**KOMUNIKAT DOTYCZĄCY BEZPIECZEŃSTWA STOSOWANIA PRODUKTU /  
POWIADOMIENIE DOTYCZĄCE PRODUKTU**

**Temat:** Ograniczenia dokładności oprogramowania w przypadku bardzo małych rozmiarów pola kolimatora wielolistkowego (MLC)

**Informacja referencyjna o produkcie:** Wszystkie wersje oprogramowania do planowania leczenia BrainSCAN i iPlan RT firmy Brainlab

**Numer identyfikacyjny firmy Brainlab:** 12-01-13.FIP.1

Rysunek 4 Taki sam profil jak na Rysunek 3, teraz próbkowany za pomocą czterech elementów siatki w granicy nominalnej krawędzi MLC.

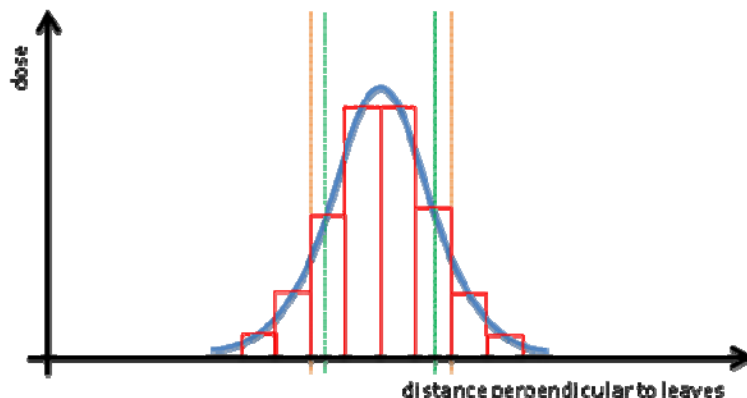
Rysunek 3 pokazuje przykładowy profil dawki dla bardzo małego pola promieniowania, próbkowanego za pomocą wyłącznie 2 elementów siatki w nominalnych granicach krawędzi MLC. W wyniku, amplituda piku i półcień wiązki nie mogą być odwzorowane z akceptowalną dokładnością.

Korekcje radiologiczne, takie jak przesunięcie Tongue-and-Groove (zielona, kropkowana linia, Rysunek 3) powodują wzmocnienie tego efektu.

Aby uniknąć niemożliwych do zaakceptowania różnic pomiędzy obliczonym a faktycznym rozkładem dawki, rozmiar pola nie może być mniejszy niż czterokrotność rozdzielczości siatki, niezależnie od rodzaju siatki wykorzystanej do obliczenia dawki (jądro algorytmu Pencil Beam, Monte Carlo czy objętość dawki 3D). Poprawka jest przedstawiona schematycznie na Rysunek 4.

Minimalny rozmiar pola nie może być mniejszy niż czterokrotność najslabszej rozdzielczości siatki (największego rozmiaru pojedynczego elementu siatki).

*rozmiar pola (szerokość lub wysokość)  $\geq 4 \times$  rozdzielczość siatki*
